0004 Informativa per il servizio tecnico

Oggetto:	Guarnizione coperchio valvole
Marca:	Ford
Tipo:	Fiesta, Focus, Fusion
Motorcode:	1.25/1.3/1.4/1.6 Ltr. Zetec SE + Duratec 16V

**Guarnizione coperchio valvole
alu/plastica Zetec/Duratec**

Fig. 1_Guarnizione per coperchio valvole in plastica
Codice Reinz: 71-38086-00, OE-Nr. 1 141 575

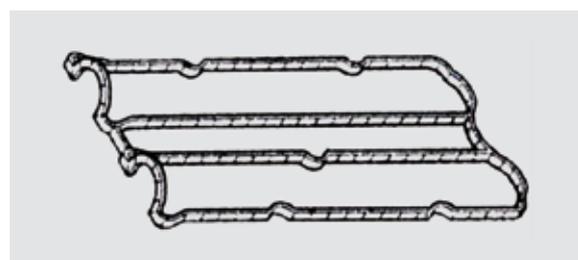
I motori elencati nell'allegato sono stati equipaggiati dalla Ford sia con coperchi della testata in alluminio sia in plastica, ciascuno con differenti guarnizioni per i coperchi delle valvole. Non sono presenti dati per la differenziazione.

Le serie guarnizioni per i motori di cui sopra sono stati sostituite da serie senza guarnizioni per i coperchi delle valvole. Il cliente è tenuto quindi ad ordinare separatamente la guarnizione per il coperchio della testata adatta.

Coppia per coperchio testata ALU + plastica:

Livello 1 = 3 Nm Livello 2 = 10 Nm
